Modulo per la presentazione delle osservazioni per i piani/programmi/progetti sottoposti a procedimenti di valutazione ambientale di competenza statale

ID: **10855** Parco Eolico da 50,4 MW composto da 7 turbine e relative opere di connessione alla RTN situato nel Comune di Isili (SU)

Proponente: Sardeolica S.r.l.

OSSERVAZIONE N. 1 - SOTTO IL PROFILO DELLA PRODUZIONE DA FER E SULLA ERRATA VALUTAZIONE DELLA "ALTERNATIVA ZERO"

Fig. 8.41. Possibile suddivisione comuni Regione Sardegna in distretti energetici.

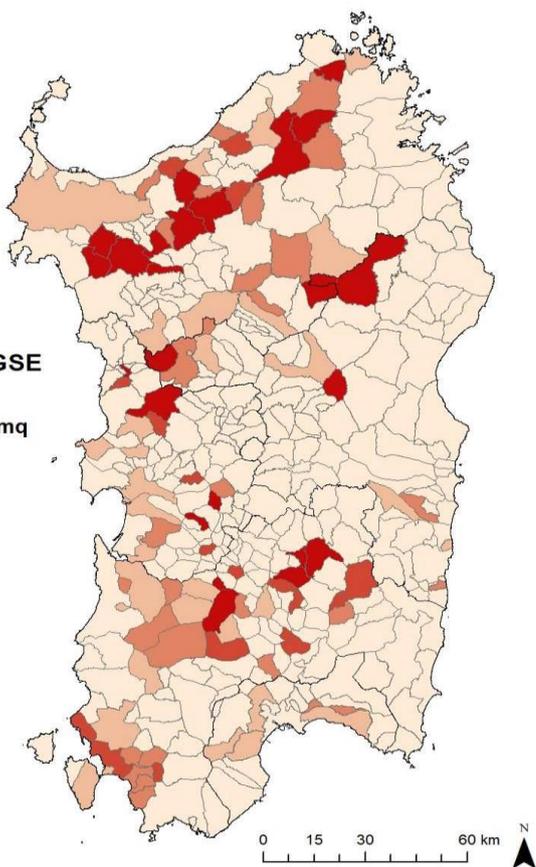
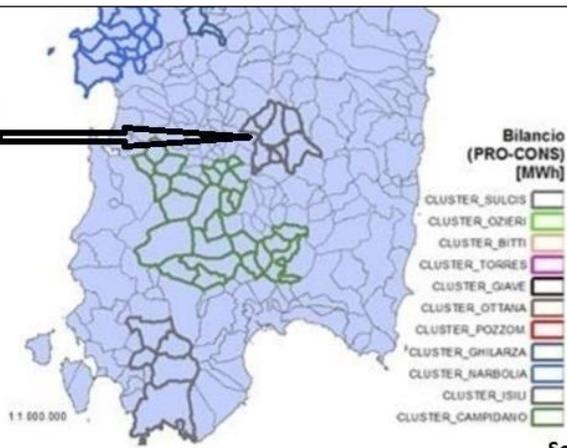
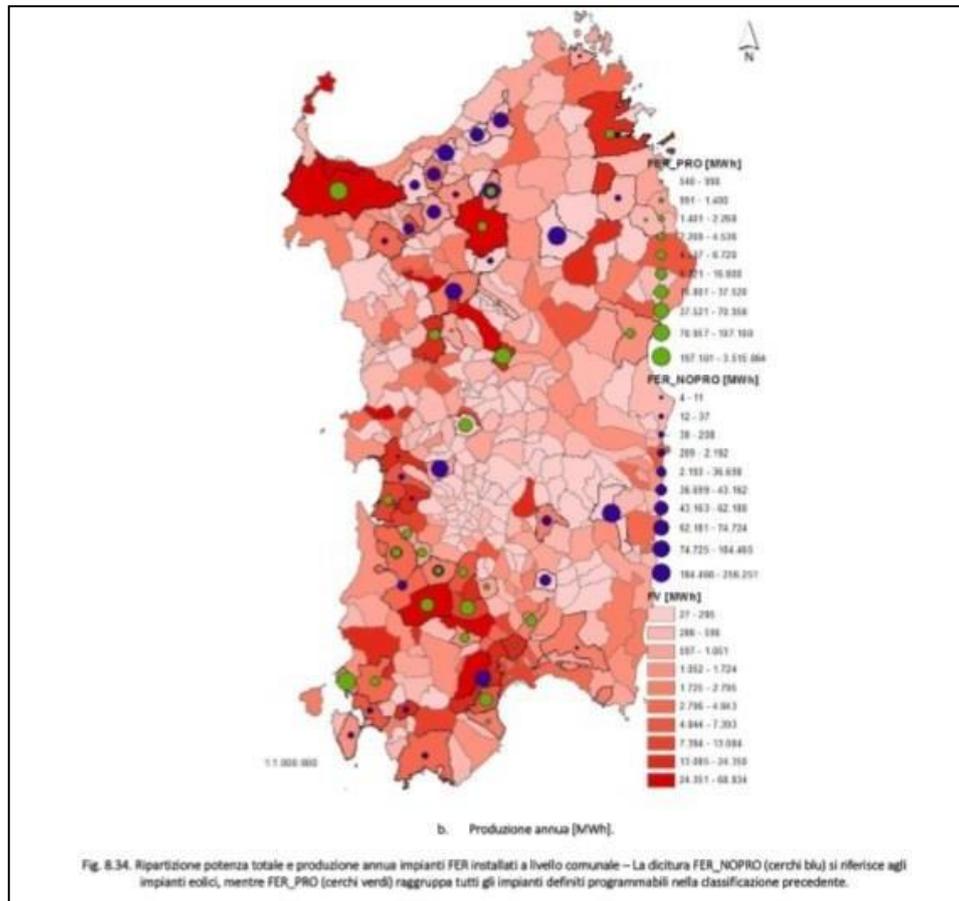
Infatti il PEARS individua Isili tra i **distretti energetici** e tra le «zone nelle quali si rileva, a livello di bilancio annuo, una produzione di energia da tali fonti rinnovabili superiore rispetto all'energia

Solo produzione Fv;
Bisognerebbe
aggiungere produzione
eolica (Impianto Guzzini
Nurri), stimata in cca
10.000 MWh

Figura 3 paesaggio ritratto del Sarcidano (1820) (Fonte: A. La Marmora; Atlante del Viaggio in Sardegna).

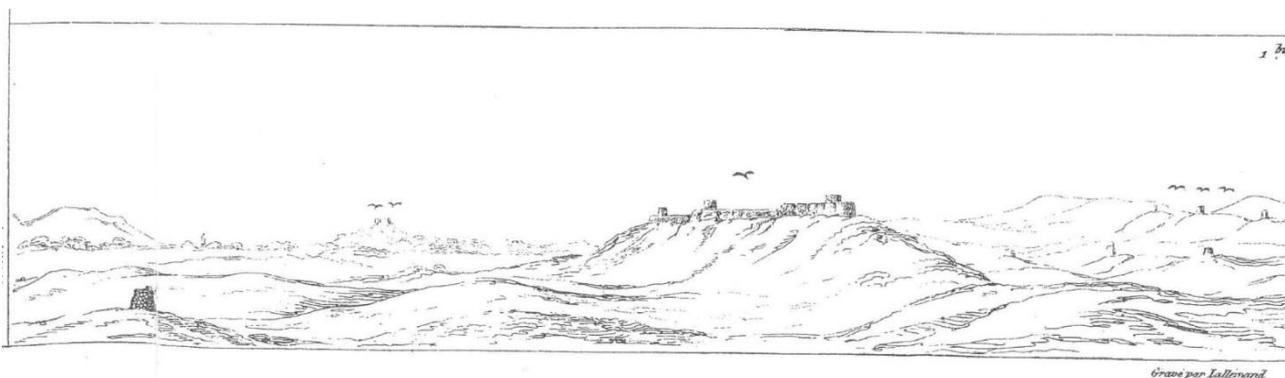
L'impianto in questione andrebbe ad impattare nella parte sinistra del paesaggio sarcidanese rappresentato nella stampa, modificando permanentemente le caratteristiche di cui questa testimonianza è preziosa memoria.
